有識者会合の評価を踏まえた調査・検討

(1) 有識者会合の評価を踏まえた調査・検討(概要)

有識者会合の評価を踏まえた調査・検討(概要)

検討1: S-2・S-6付近の地形等に関する検討 — S-2・S-6付近の岩盤上面 —

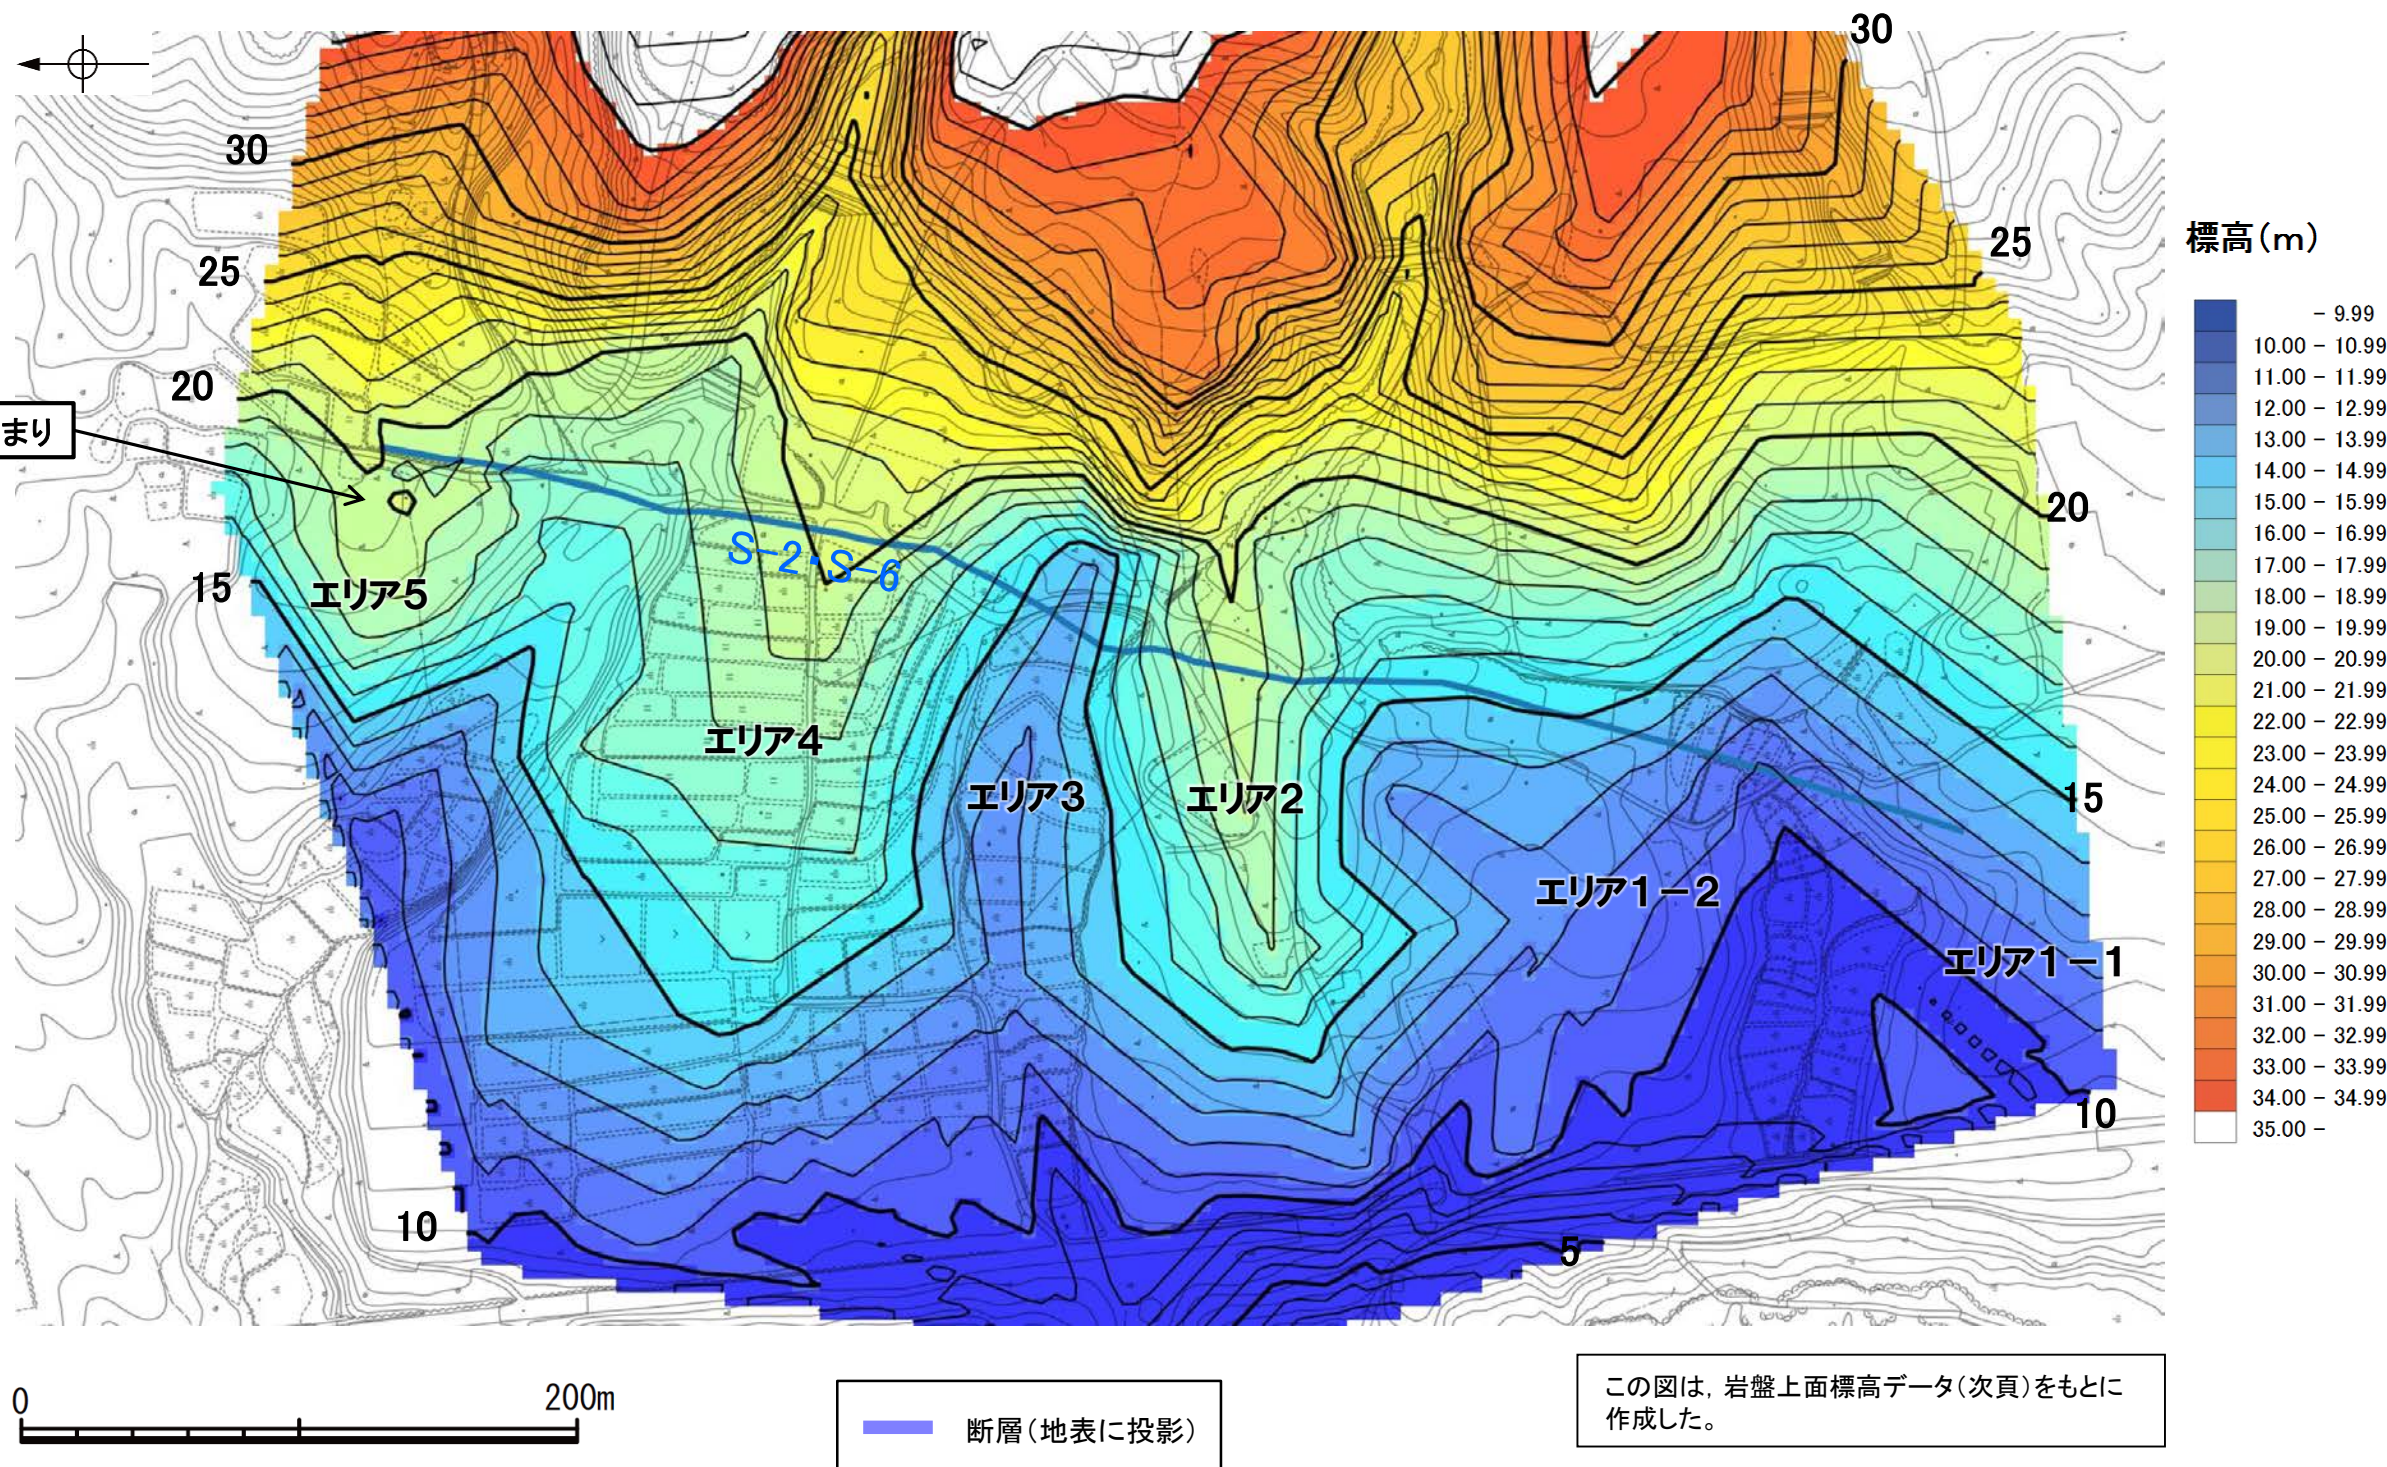
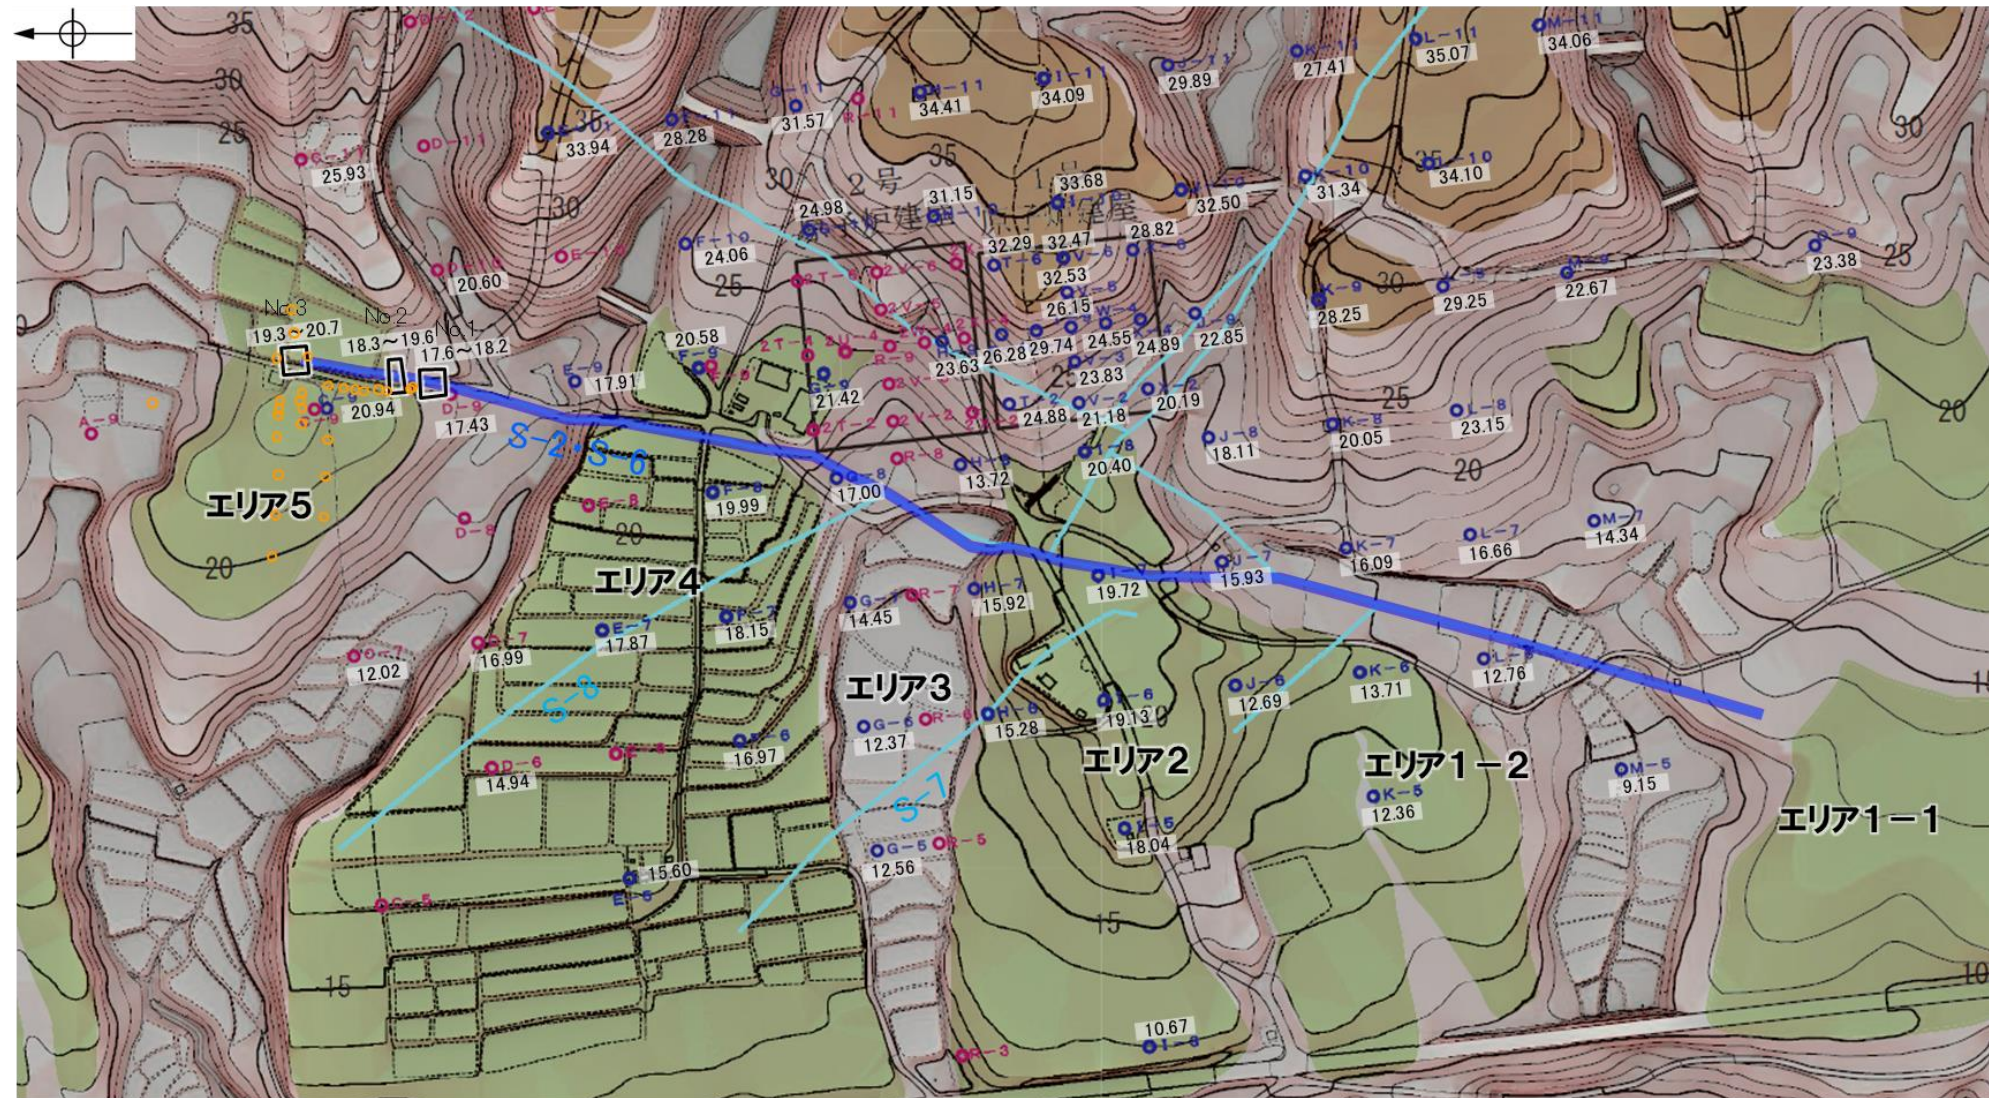
○S-2・S-6北部に位置するエリア5において、岩盤上面の高まりが認められる。
 ○これをS-2・S-6の活動による変動地形と考えた場合、S-2・S-6の南北全線にわたって同様に岩盤上面の高まりが生じると考えられる。
 ○しかしながら、実際のS-2・S-6付近の岩盤上面は、海側(西側)に向かって徐々に低下しており、S-2・S-6より海側がエリア5と同様に一様に高まるないしは減傾斜する傾向は認められない。

検討1: S-2・S-6付近の地形等に関する検討 - 「凸状地形」の深部における断層の有無 -

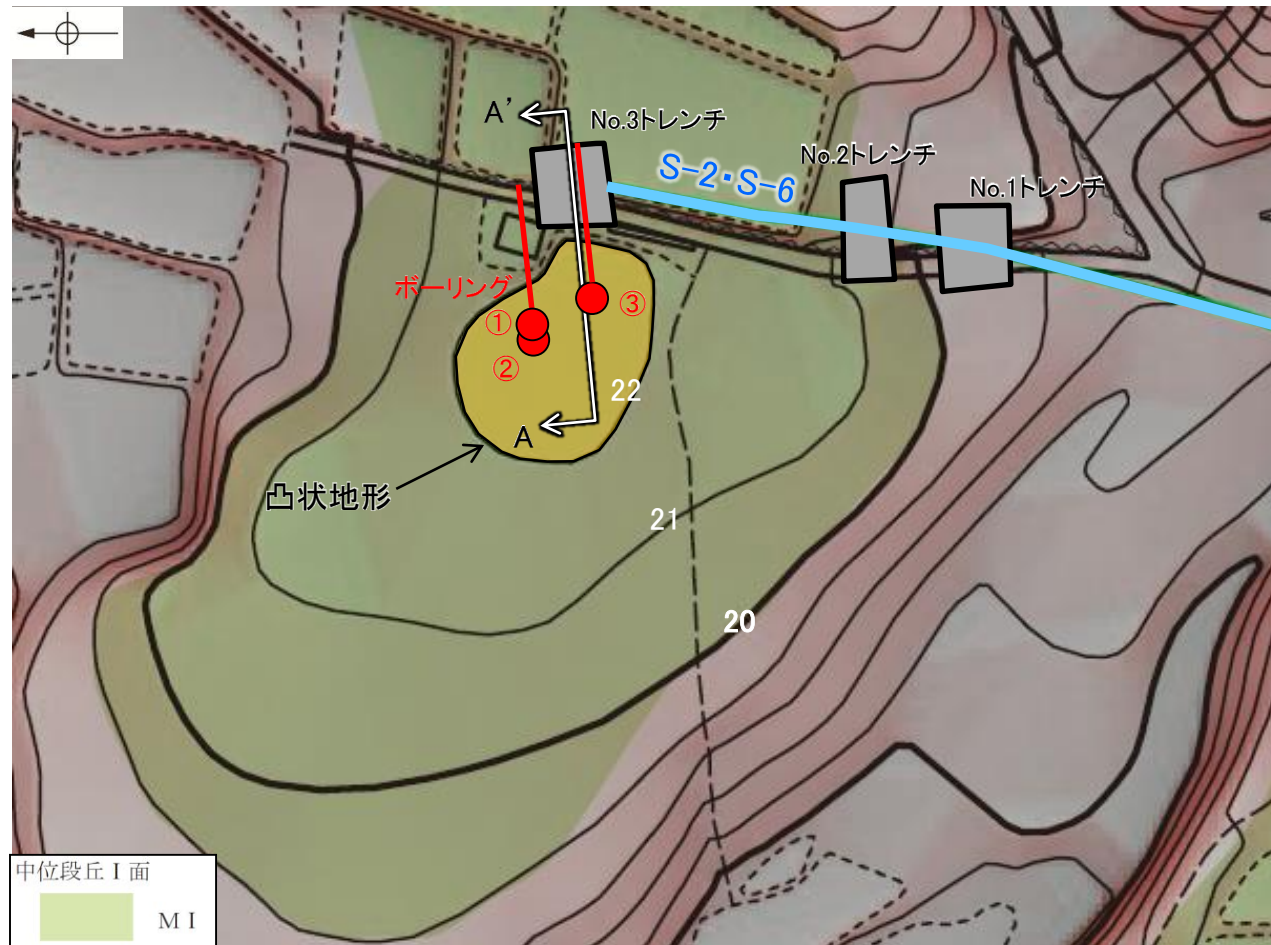
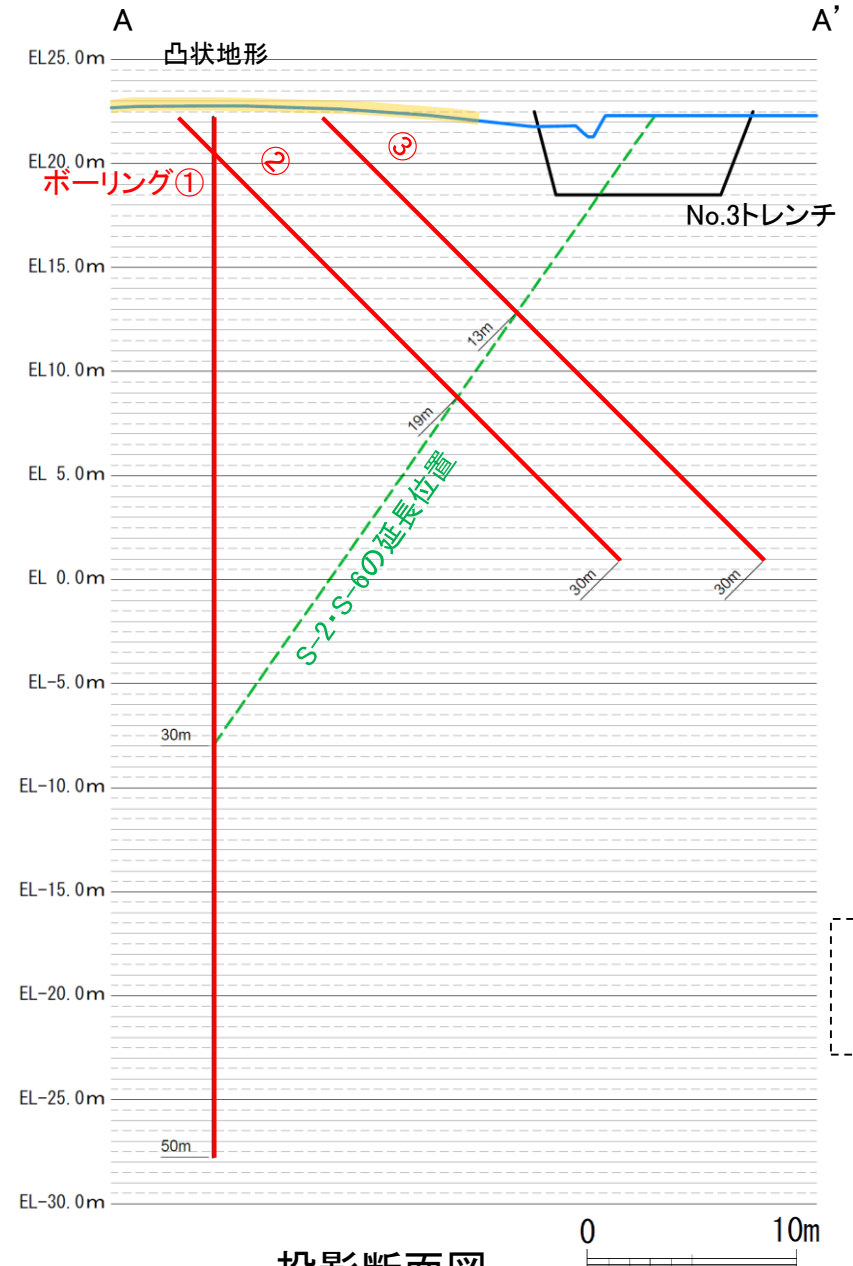
- エリア5において、S-2・S-6の北方に西側が高い「凸状地形」が認められたことから、この基部において、西側を隆起させるような断層の有無を確認するために、凸部の頂部付近から3本のボーリング調査を実施した。
- その結果、いずれのボーリングコアにも深部に断層は認められないことが確認された(次頁)。
- また、S-2・S-6はNo.1, No.2トレンチでは確認されるが、「凸状地形」が最も顕著に表れているNo.3トレンチにおいては確認されない。

・いずれのボーリングコアにも断層は認められない。

検討2: No.2トレンチの層理面等の傾斜に関する検討 ー概要ー

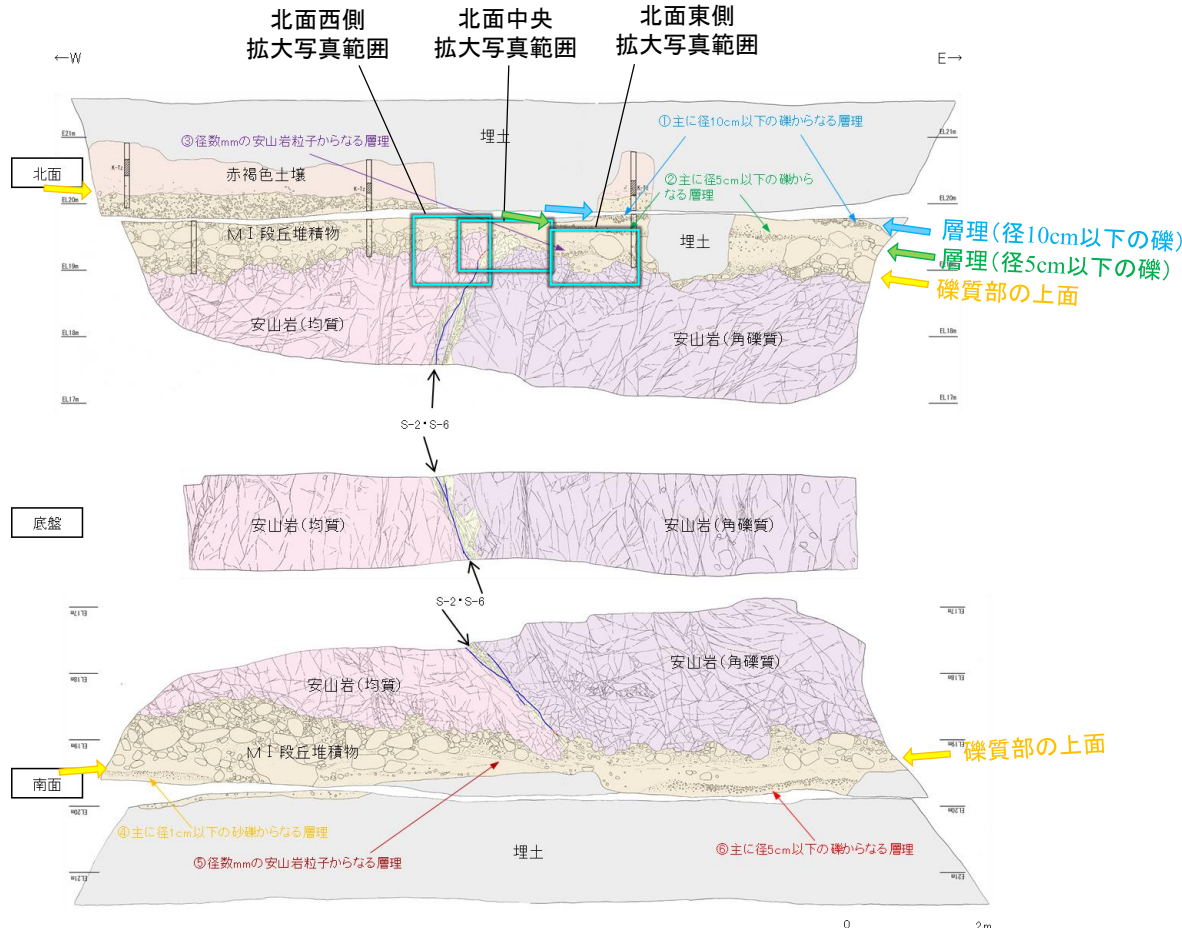
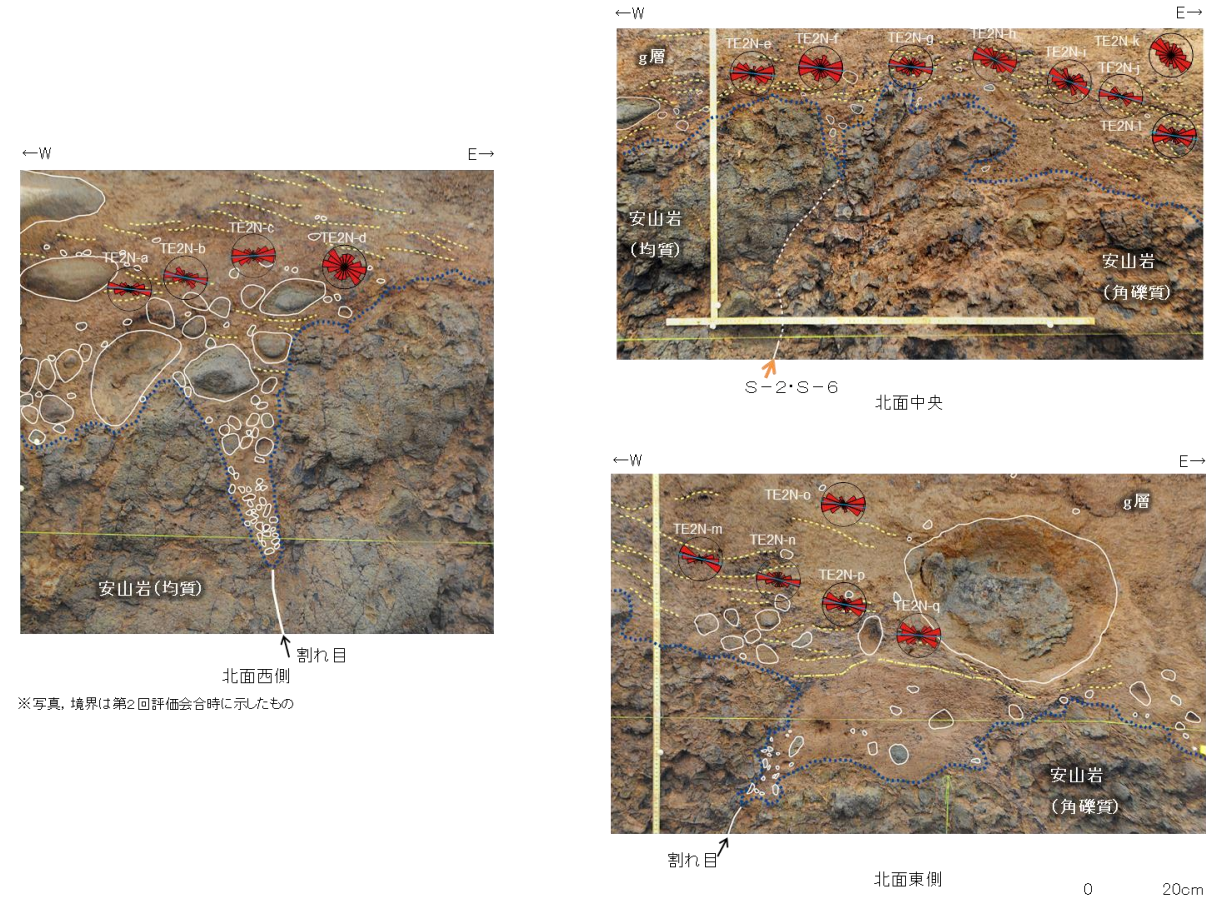
- 有識者会合は、下表(1), (2)のことから、No.2トレンチのM I 段丘堆積物が山側(東側)に傾斜すると評価している。
- これらの評価に対して、下表右に示すデータ拡充及び検討を行った。
- 検討の結果、MIS5eの海成堆積物中の層理等が山側に向かって一様に傾斜する傾向は認められないことを確認した。

有識者会合の評価	
(1)	<ul style="list-style-type: none"> 南北両面において、岩盤上位のM I 段丘堆積物最下部に位置する礫質部の上面が、全体として山側(東側)が低くなっている(左上図の黄色矢印)。No.2トレンチではM I 段丘堆積物全体が同様に山側が低くなる傾向があり、特に北面においては、M I 段丘堆積物中で上記礫質部の数10cm上位に認められる“主に径5cm以下の礫からなる層理”と、その上位の径10cm以下の礫からなる層理において、その傾向が明瞭に確認できる(左上図の緑色・青色矢印)。
(2)	<ul style="list-style-type: none"> M I 段丘堆積物中の礫等の長軸の角度分布も、北面中央、北面西側及び北面東側の全ての場所において、山側(東側)に緩く傾斜する(右上図)。

有識者会合以降のデータ拡充	検討内容
<ul style="list-style-type: none"> 層理の傾斜等のデータ分析 	<p>M I 段丘堆積物の山側(東側)への傾斜の有無についてより定量的に分析するために、トレンチ両面のM I 段丘堆積物中に認められる層理について、有識者会合以降に測定データを25データ追加し、層理の傾斜と断層との関係を確認する(補足資料5.17-1 P.5.17-1-48~50)。</p>
<ul style="list-style-type: none"> 礫の長軸角度分布解析 	<p>有識者会合が礫の長軸の東傾斜を指摘した箇所以外も含め、トレンチ全体において礫の長軸の角度分布解析を実施し、礫の長軸が山側に傾く傾向がみられるかを確認する(補足資料5.17-1 P.5.17-1-51~53)。</p>
